SERVICE BULLETIN

NO. 200-007 DATE 61-8-8 (SUPERSEDES NO.)
REV. DATE (SUPERSEDES NO.)
REASON

1. 標 題 : 燃料セクタ・バルブのストッパ追加
2. 適用機体 : FA-200 シリーズの機体で製造番号#101 号機以降、及びサービス通信 FAS-032 実施の機体。
3. 適用度 : 指令事項
4. 目 的 : 燃料セクタ・バルブを使用禁止 (PROHIBITED) 位置にすると、左右燃料タンクが“通”状態になり、係留時、サイホン現象によって、ベント系統から燃料が流出した事例があったため、燃料セクタ・バルブが使用禁止位置になることを防止するためのストッパを取付ける。
5. 指 示 : このSB 受領後 6 項及び12 項に従って、燃料セクタ・バルブ・ハンドルのストッパを取付ける。
6. 実施時期 : この SB 受領後 50 飛行時間以内に実施する。
7. 航空局承認 : 航空局承認 (東61-013) 61 年 7 月 11 日
8. 所要部品 : 下記部品を無償支給する。

SERVICE BULLETIN 200-007

FIG. 1 ストップパ取付要領

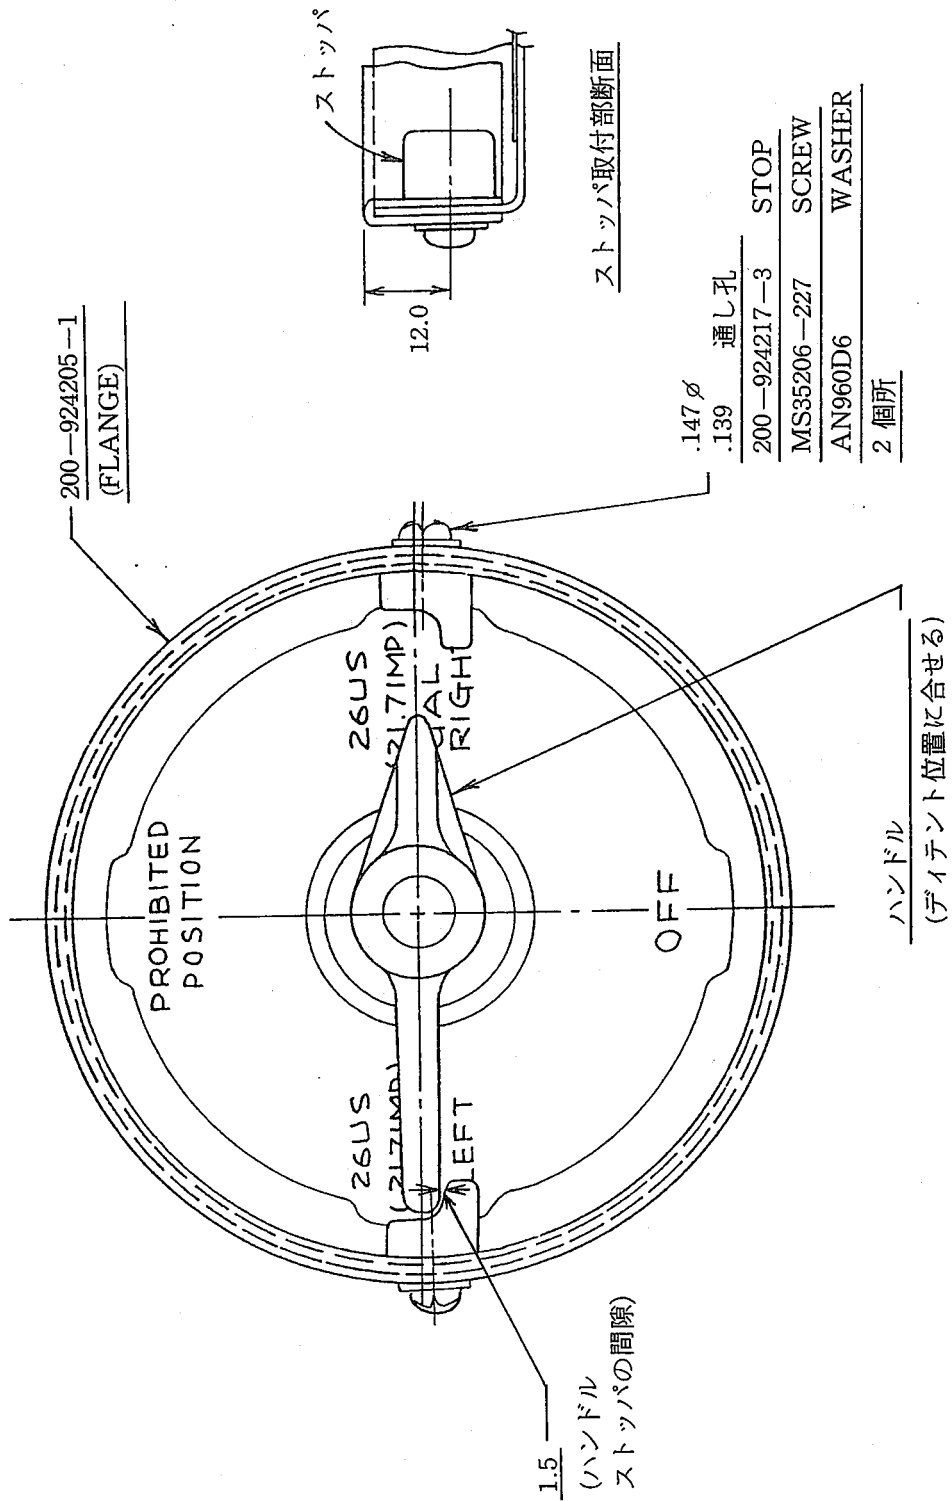
12. 作業手順： (1) FIG. 1 に従ってストッパ取付孔（2個所）を穿孔する。

- (2) 前項の孔を中心にフランジの内側のみ直径 12mm の寸度でフランジのゴムを除去する。

- (3) FIG. 1 に従ってストッパをスクリュで固定する。
